b03c66ed-98a4-49ff-9274-b75c2be12b0b

Modulação dos blocos de concreto lazer D

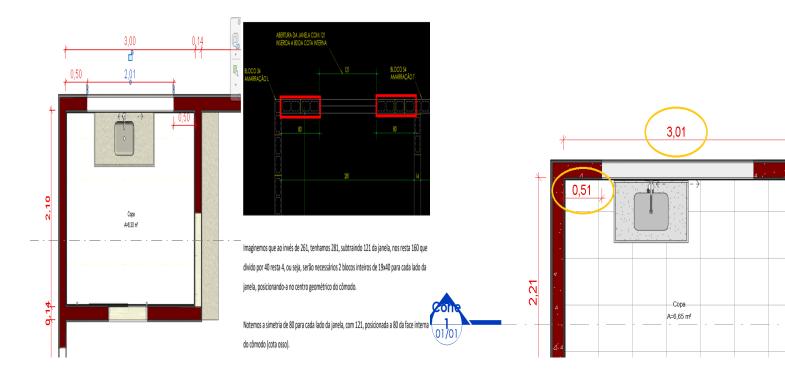
Descrição Tipo Fase Medidas não batem com as regras de modulação de blocos de concreto a ser seguida, por favor, verificar Solicitação Marco 1 e ajustar evitando o minimo de cortes possiveis nos blocos Prioridade Abertura Categoria Alta 2021-09-21T13:28:16+00:00 None Disciplinas Responsáveis Vencimento Sub-Categoria Arquitetura 2021-09-27T13:00:00+00:00 None Usuários Responsáveis Autor Local bruno@chaconengenharia.com coordenacao@chaconengenharia.com None

Ações	Descrição	Data Ação	Novo Vencimento	Responsável	Realizado por
	Modulação ajustada na R01	2021-10-28T20:29:36+00:00		coordenacao@chaconengenduradarrawao@chaconengenharia.c	
	Dimensões alteradas				
	seguindo a regra de				
	modulação, a fim de				
	reduzir os recortes,	2021-10-07T12:51:18+00):00	bruno@chaconengenh	naria.lccmo@chaconengenharia.com
	buscando a mínima				
	modificação no				
	arquitetônico.				
	sem comentários	2021-09-21T13:28:16+00):00	coordenacao@chacon	eng erduaderrama o@chaconengenharia.c
